OMRON

プロダクト・ニュース

No.2618

ロッカースイッチ 形A8Bシリーズ 生産中止のお知らせ

外形寸法/取付寸法

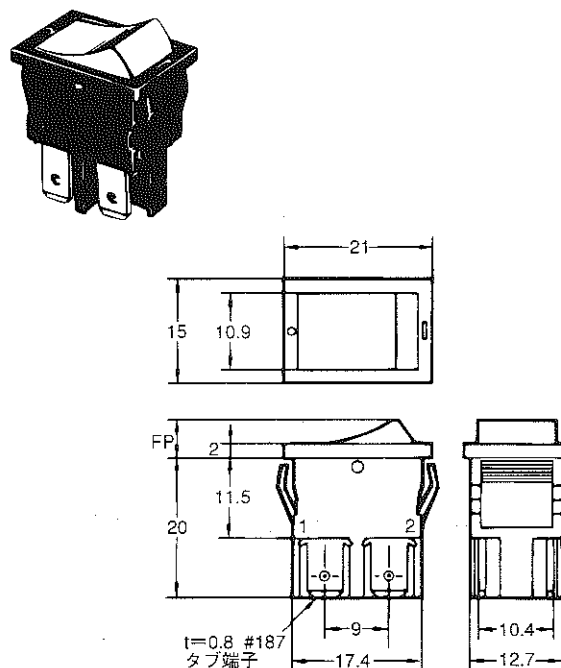
・推奨代替商品は外観、外形寸法、取付寸法、性能が異なります。

形 式	本体 の色	外形 寸法	配線 接続	取付 寸法	定格 性能	動作 特性	操作 方法
形A8CA-10□-1	×	×	×	×	○	×	○

パネル厚mm	Xmm	Ymm
t0.75~0.9	19.2 ^{+0.1} _{-0.1}	12.9 ^{+0.1} _{-0.1}
t1.0~1.5	19.2 ^{+0.2} _{-0.2}	12.9 ^{+0.3} _{-0.3}
t1.6~3.0	19.2 ^{+0.3} _{-0.3}	12.9 ^{+0.3} _{-0.3}
